## 2 エンジン

変更項目のみ記載、記載なき項目は、既刊の  
新型車解説書・整備解説書を参照して下さ  
い。

### ■ 主要変更点

## 点火システム

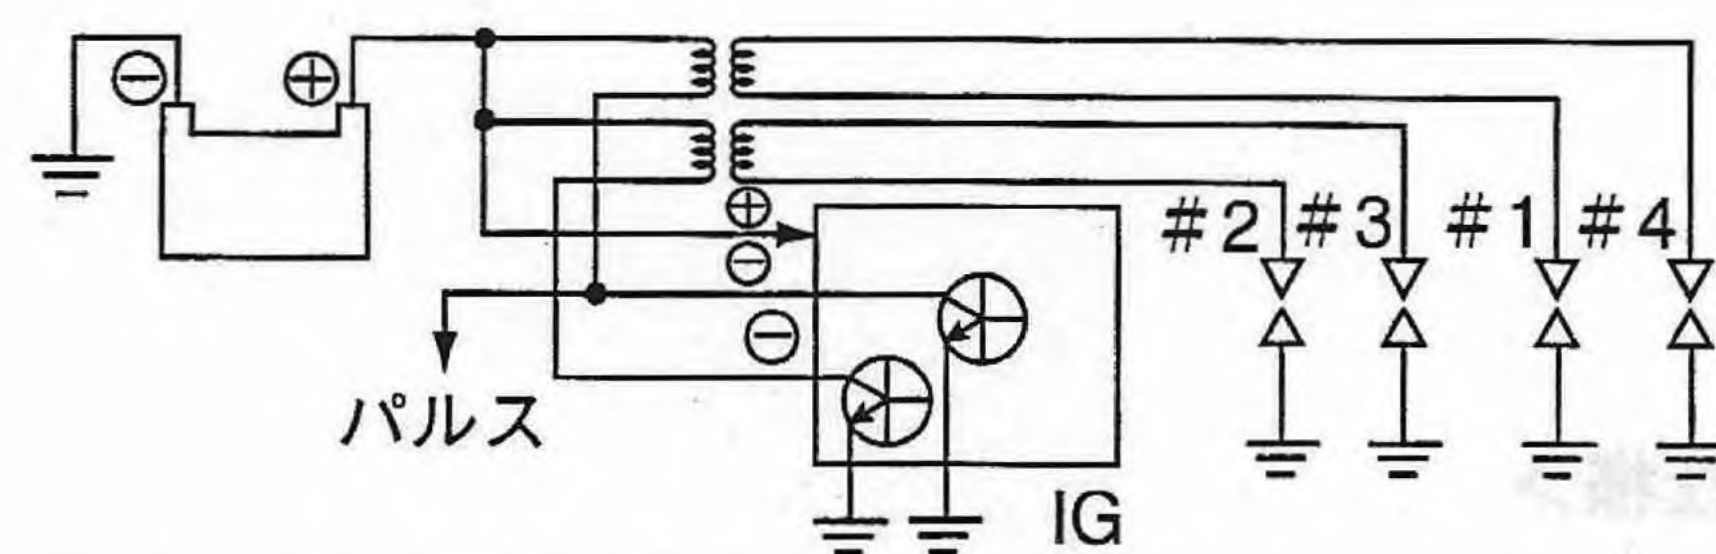
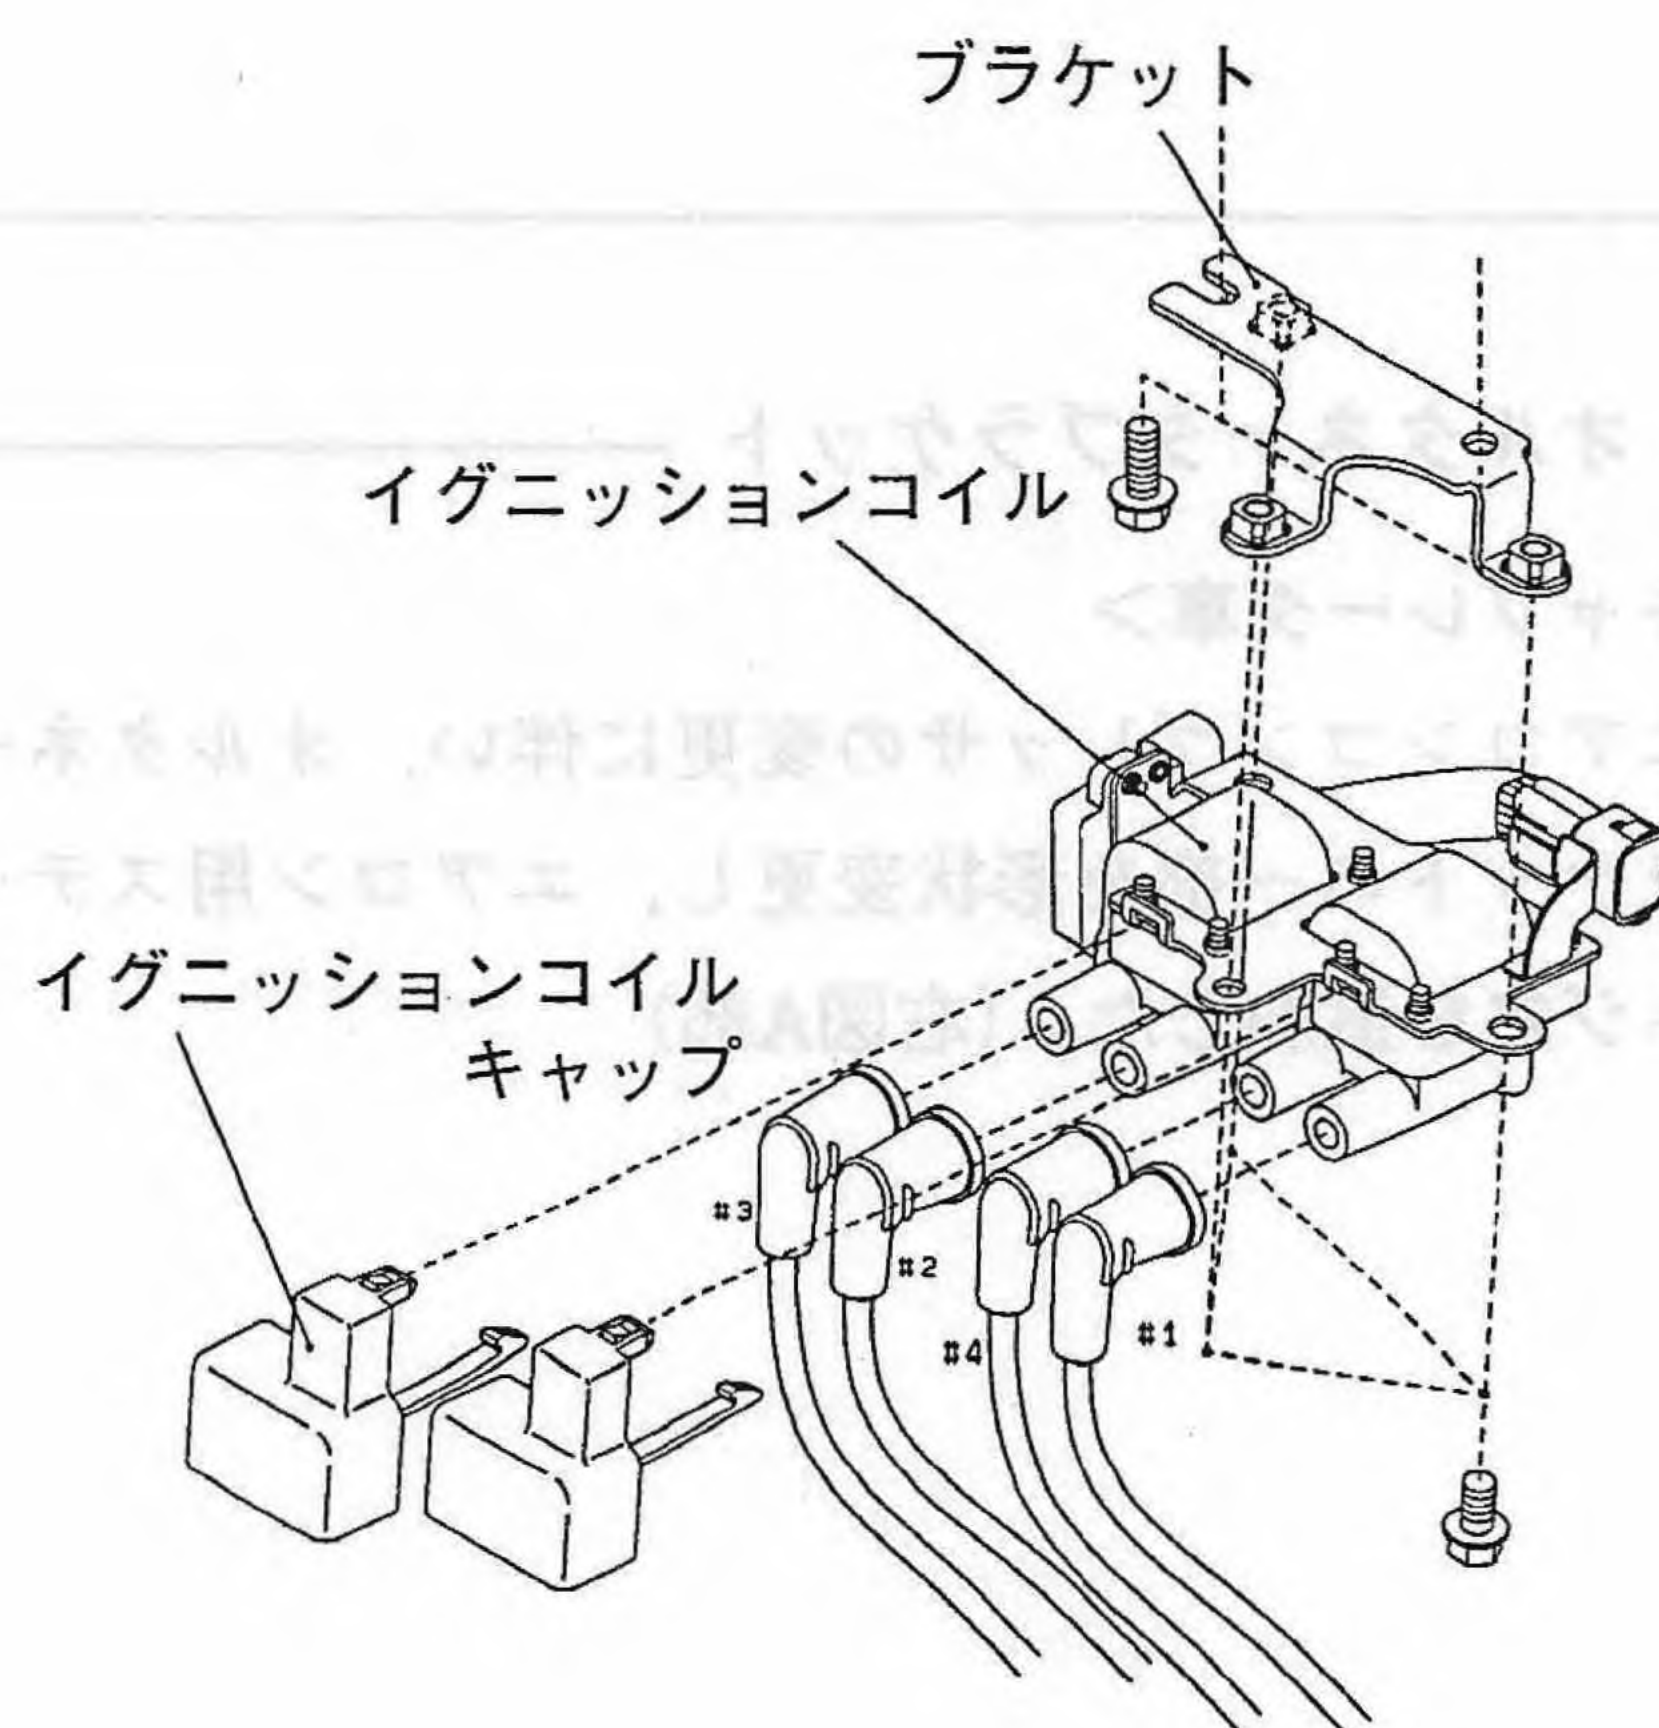
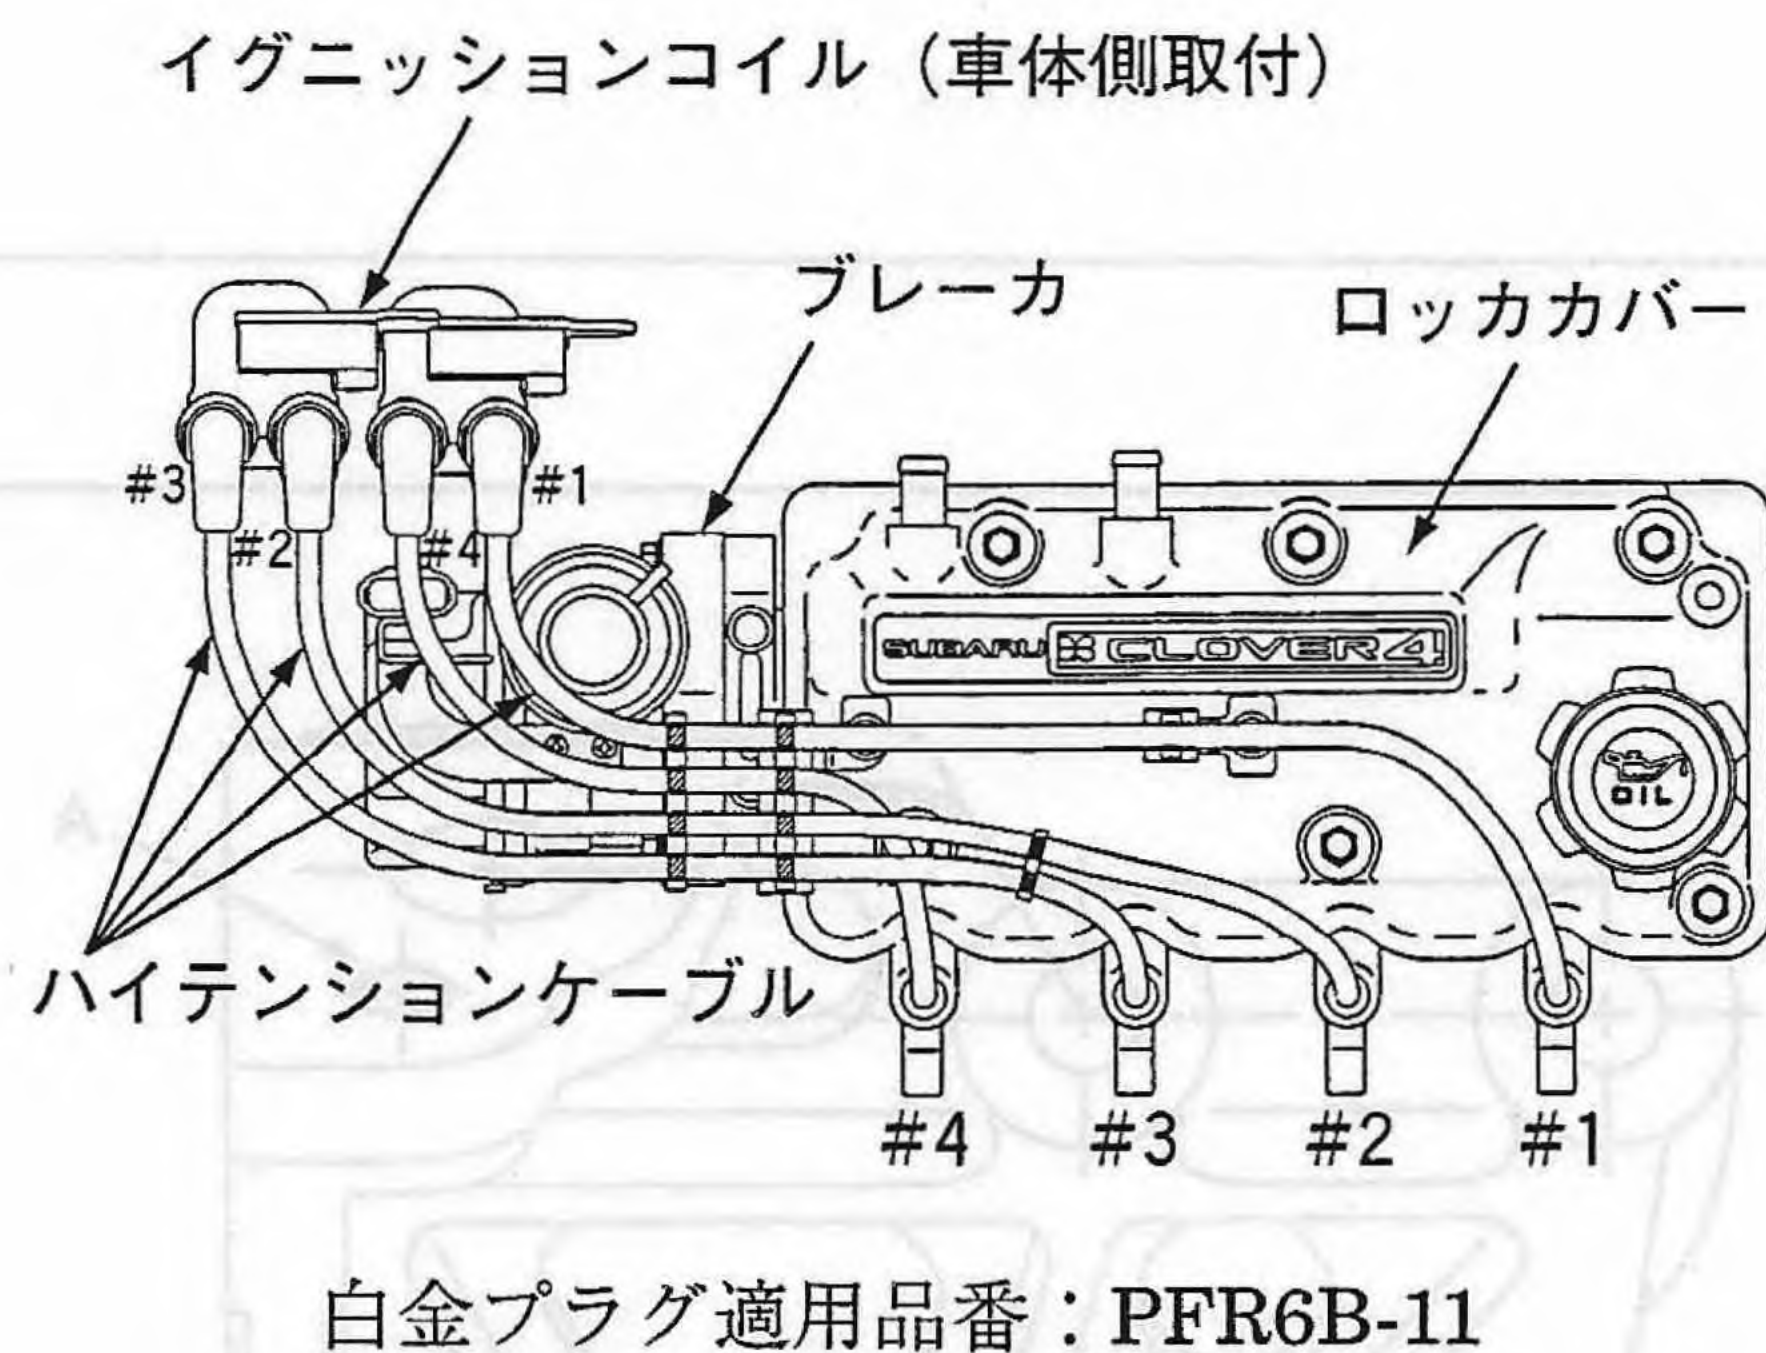
上記車両の点火システムは、ディストリビュータ式からイグニッションコイルにより直接各点火プラグに配電するDLI（ディストリビュータ・レス・イグニッション）式に変更した。

このDLIシステムのスパークプラグは、白金プラグを採用した。また、点火方式は#1-#4, #2-#3をグループとした2気筒同時点火方式である。

コイルで発生した2次電圧を直接各気筒へ配電する。  
この時、#1, #4および#2, #3のペアで同時点火となる。

## (3) 整備作業時の注意事項

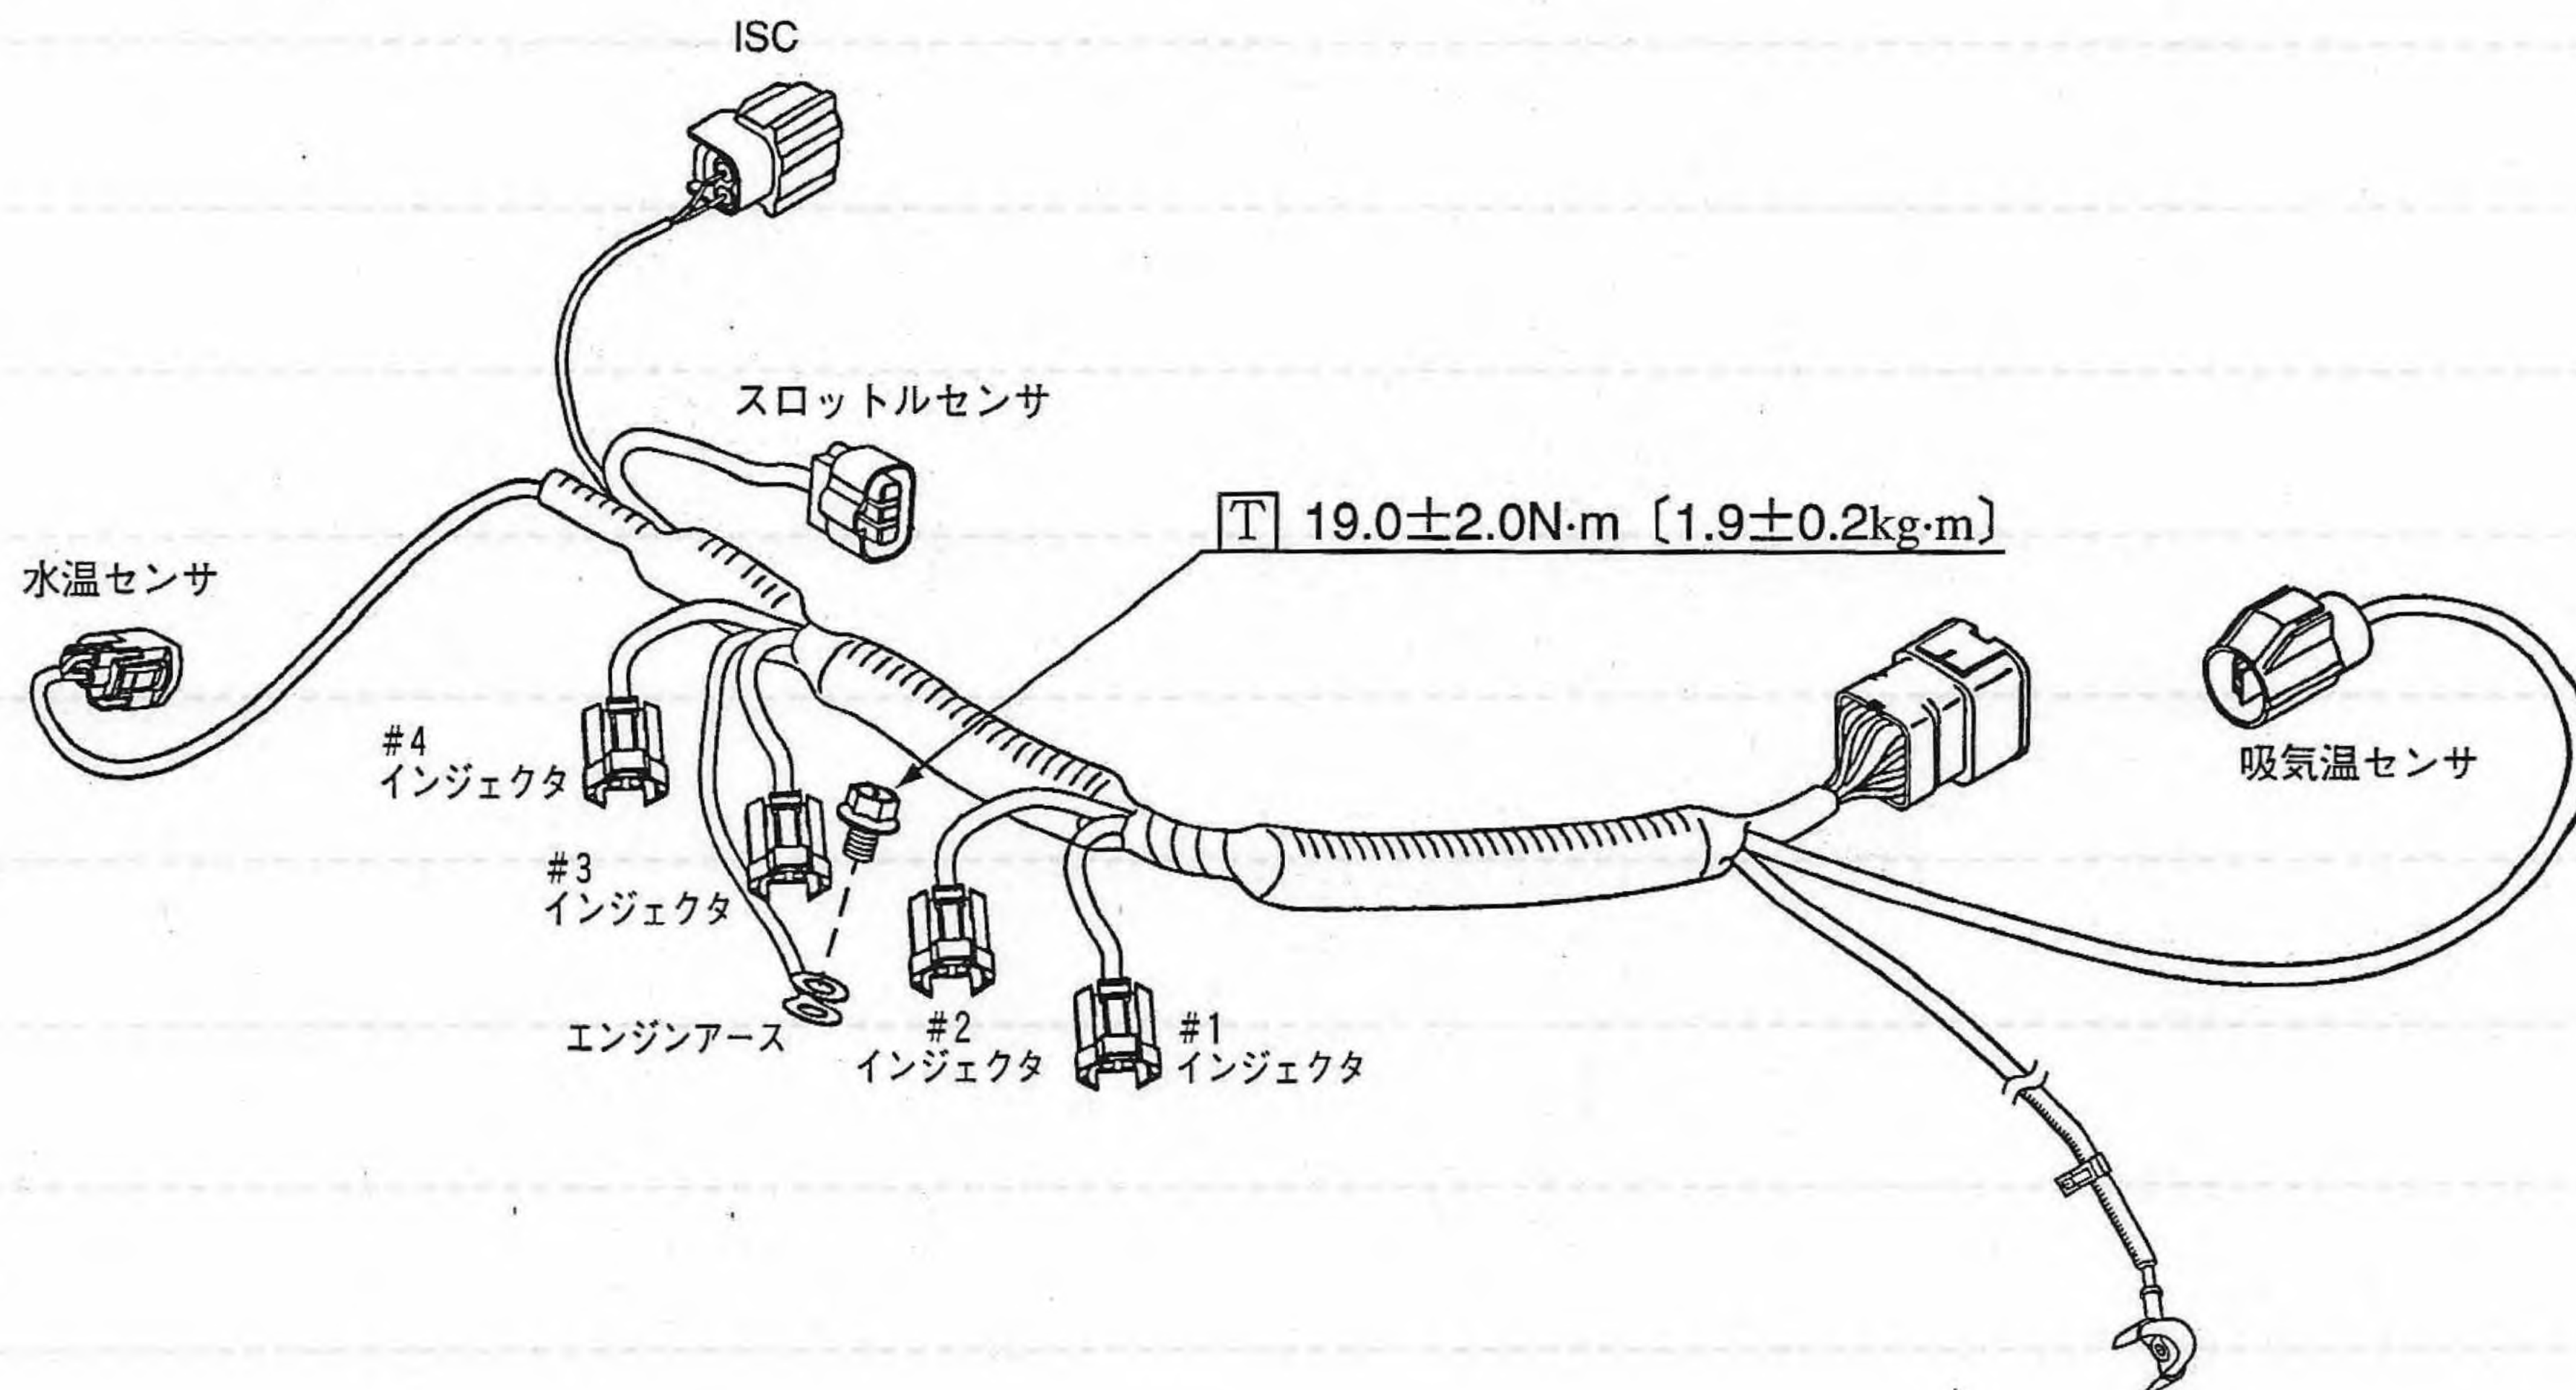
- ① 点火時期調整は、ブレーカで行なう。また、調整方法、数値は従来車と同じ。
- ② イグニッションコイルキャップは、確実に取付けること。(作業終了後再点検する。)
- ③ ハイテンションケーブルを取付ける場合、各ケーブルのクリアランスは5mm以上確保すること。  
また、ケーブルの引き廻しを間違わないこと。
